改善箇所説明図

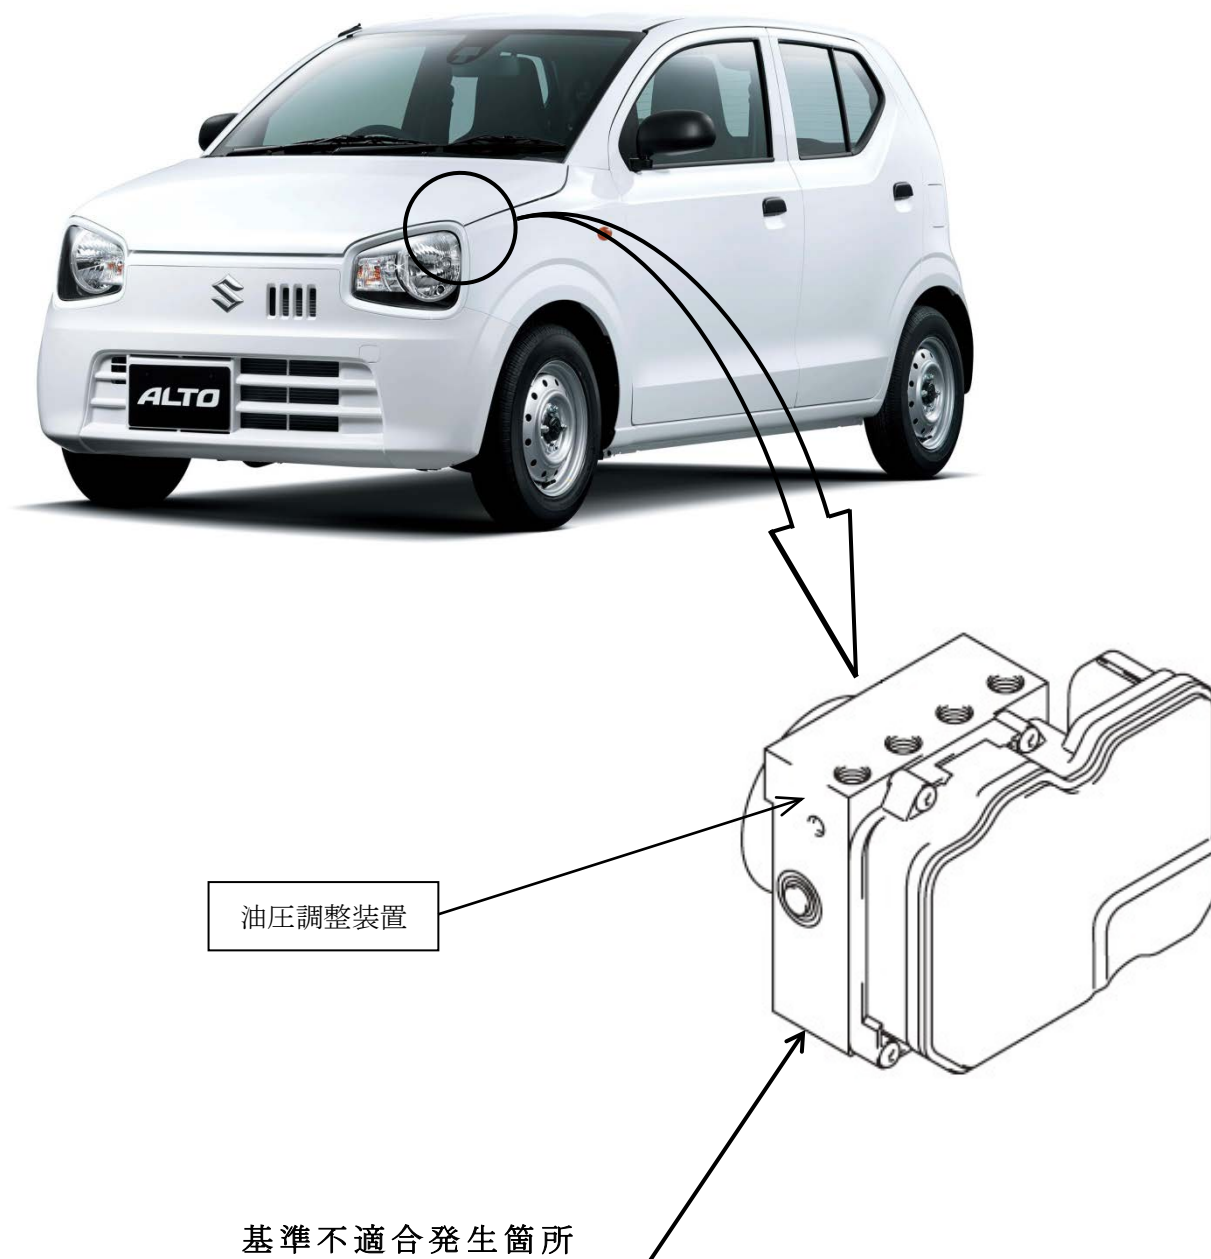
アンチロックブレーキシステム（ＡＢＳ）の油圧調整装置において、構成部品の形状が不適切なため、圧入組付け時に樹脂製の異物が発生することがある。そのため、当該異物が油圧制御弁などに噛み込んでＡＢＳ作動時に調圧が遅れて、走行安定性を損なうおそれがある。

全車両、ＡＢＳの油圧調整装置を良品と交換する。

識別：ID プレートに赤色のシールを貼付する。
